Note de sécurité sur le terrain

Chaise de toilette et de bain Heron fabriquée par R82 A/S

Identifiant FSCA, ANSM R1710888

Mesure corrective : modification de la tête du vérin à gaz sur la chaise Heron de R82 A/S

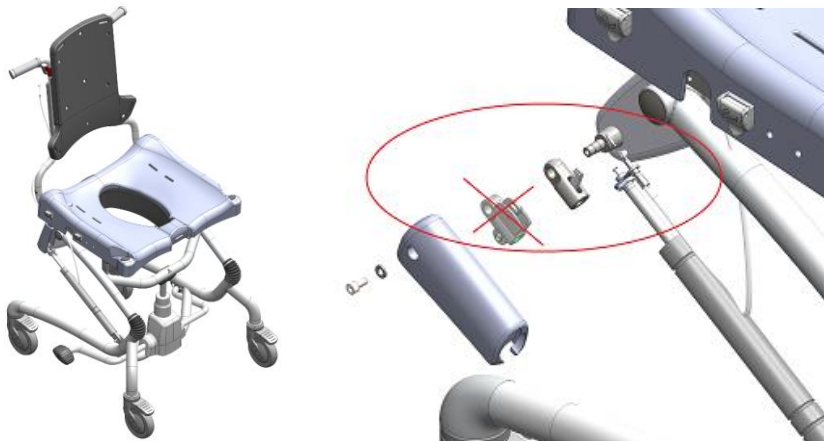
Nous avons été informés de la rupture de la tête du vérin à gaz en aluminium destiné au mécanisme d'inclinaison de la chaise Heron. Cette pièce spécifique a été remplacée par une version en acier inoxydable depuis janvier 2016 et nous procédons actuellement à une mesure volontaire d'envoi de kits de remplacement pour les unités possédant toujours la version en aluminium afin de réduire le risque de rupture.
